لجنة الخبراء المعنية بنقل البضائع الخطرة وبالنظام المنسق عالمياً  
لتصنيف المواد الكيميائية ووسمها

تقرير لجنة الخبراء المعنية بنقل البضائع الخطرة وبالنظام المنسق  
عالمياً لتصنيف المواد الكيميائية ووسمها عن دورتها العاشرة

تعديلات على الطبعة المنقحة السابعة لدليل الاختبارات والمعايير  
(ST/SG/AC.10/11/Rev.7)

الشكل 20-2: أمثلة للعينات التي اجتازت اختبار الإجهاد الحراري

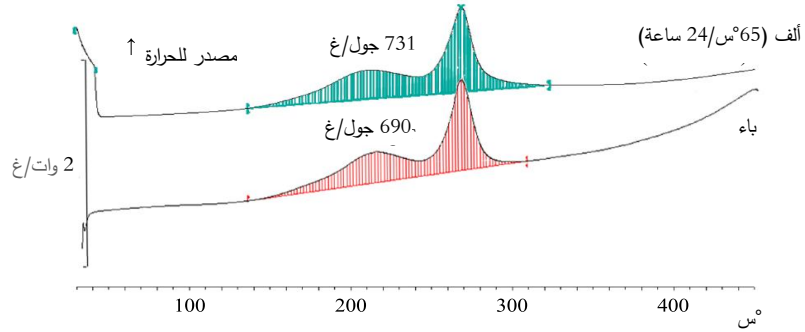
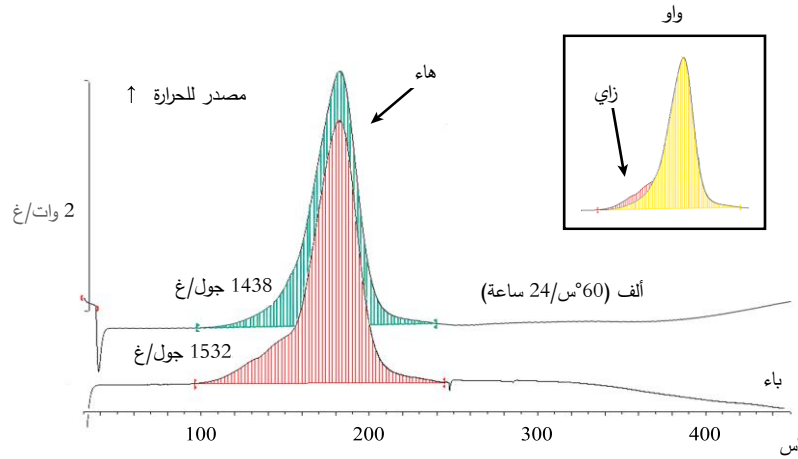
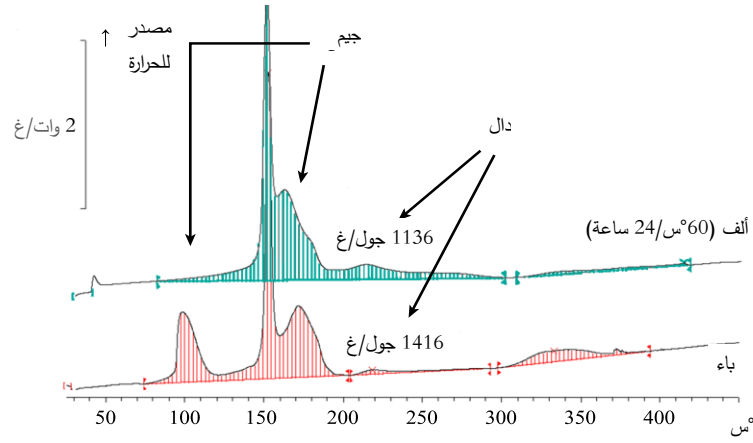
5-4-3-20 ترد في الشكل 2-20 أمثلة لاجتياز اختبار الإجهاد الحراري. ويتضمن الشكل 3-20 أمثلة للعينات التي فشلت في اجتياز اختبار الإجهاد. ويرد في الشكل 4-20 الرسم التخطيطي للإجراء المتّبع.

يعاد ترقيم الشكلين 20-2 و20-3 ليصبحا 20-5 و20-6 على التوالي مع تحديث الإحالات المرجعية في الفقرة 20-5-1.

"الشكل 2-2-4-28: مثال لتحديد درجة حرارة التحلل الذاتي التسارع أو درجة حرارة التماثر الذاتي التسارع

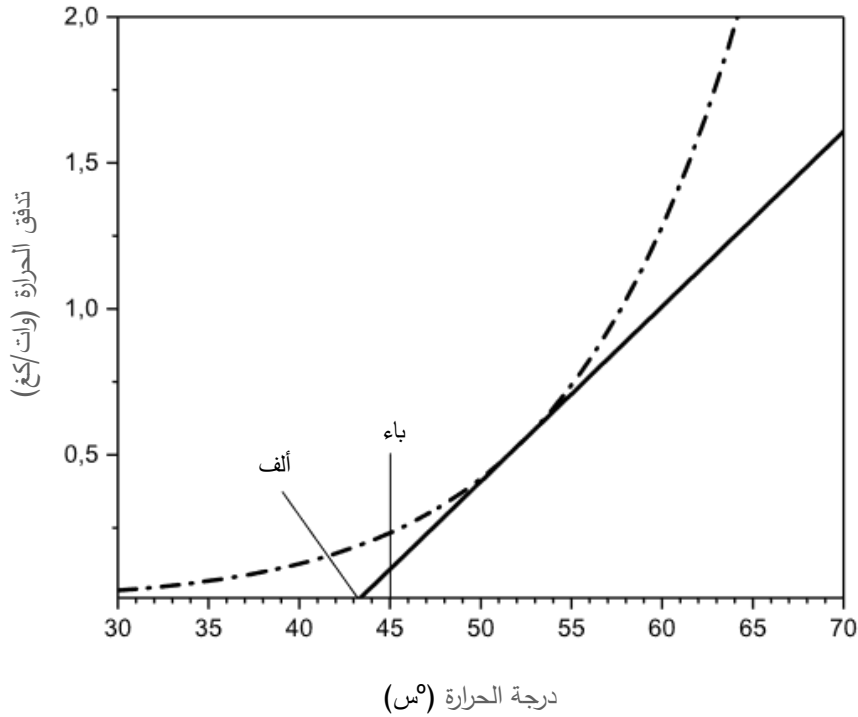
الشكل 2-2-4-28 يستعاض عنه بما يلي:

منحنى توليد الحرارة	منحنى فقد الحرارة $L = 0,06$ وات/كلفن. كغ
درجة الحرارة المحيطة (تقاطع خط فقد (باء))	درجة حرارة التحلل الذاتي التسارع أو درجة حرارة التماثر الذاتي التسارع (درجة الحرارة المحيطة للجو المحيطة مقربة إلى أقرب أعلى مضاعف للكمية 5°س)
(ألف)

الشكل 28-4-3-1: فترة القياس كدالة في الحد الأقصى المقيس لتوليد الحرارة

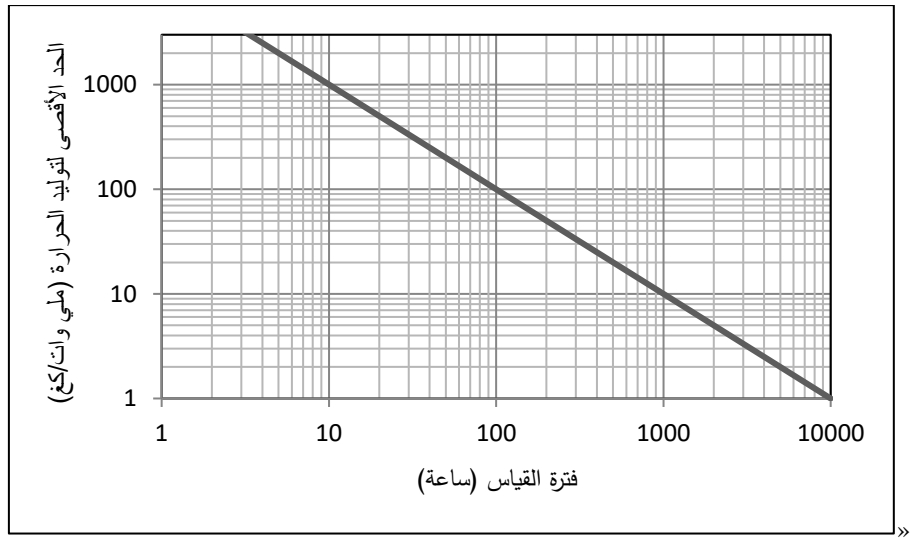
(ج) يبدأ رصد معدل توليد الحرارة. وتعتمد مدة كل اختبار على درجة حرارة الاختبار وعلى معدل توليد الحرارة. ويرد وقت القياس في الشكل 1-3-4-28 ويمكن استخدامه كتوجيه إلا إذا أسفر عن أوقات قياس غير واقعية (مثلاً أكبر من 1 000 ساعة). وتعطى أوقات القياس هذه لتحقيق درجة معينة من تحويل المادة من أجل أخذ التأثيرات غير المحفزة في الحسبان3؛

الشكل 1-4-2-33 يستعاض عن الشكل ألف بالشكل التالي:

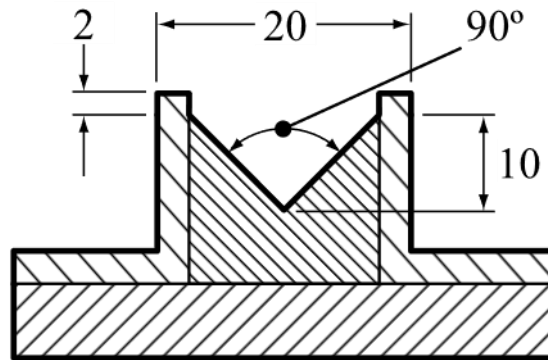
2-4-2-33 في الجملة الأولى، تدرج كلمة "الداخلي" بعد كلمة "عرضه".
